工事請負契約 換気設備図 1階集会場

竣工図 換気設備 1階平面図 拡大 冷暖房設備書込み

空調換気扇 (LF-6)

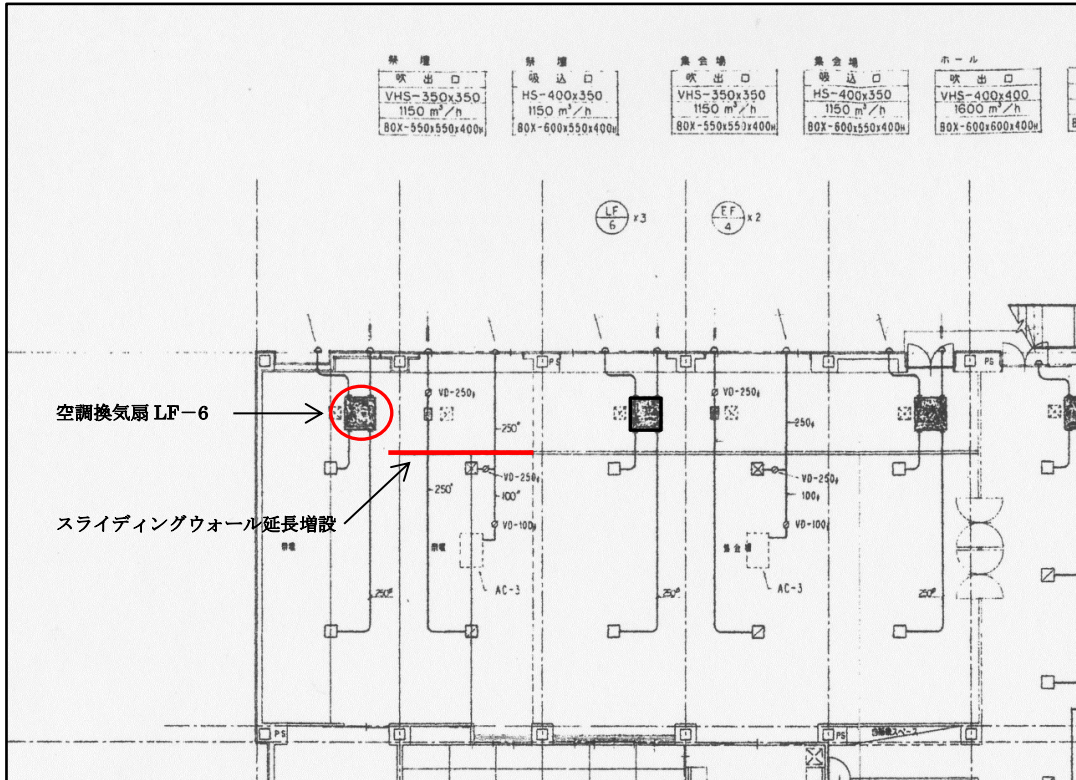
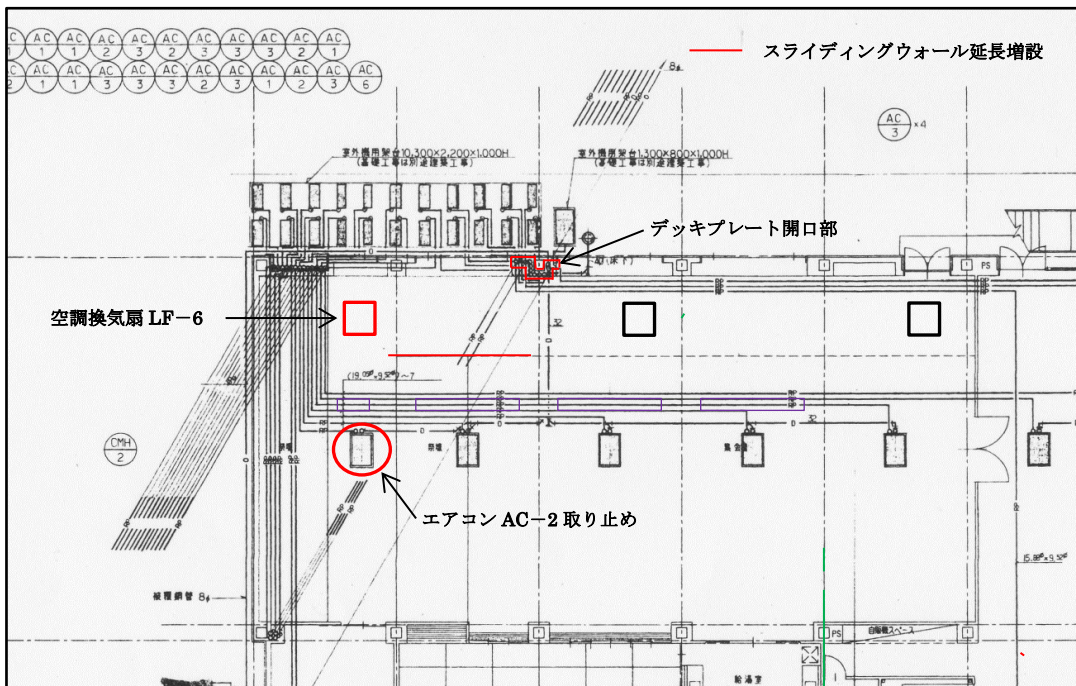
エアコン室外機冷媒管の引込位置の変更が行われている。この変更は空調換気扇(LF-6)の取り止めとエアコン(AC-2)からエアコン(AC-7)×2 の設置変更により可能となっている。

エアコンの変更はスライディングウォール延長増設による変更である。
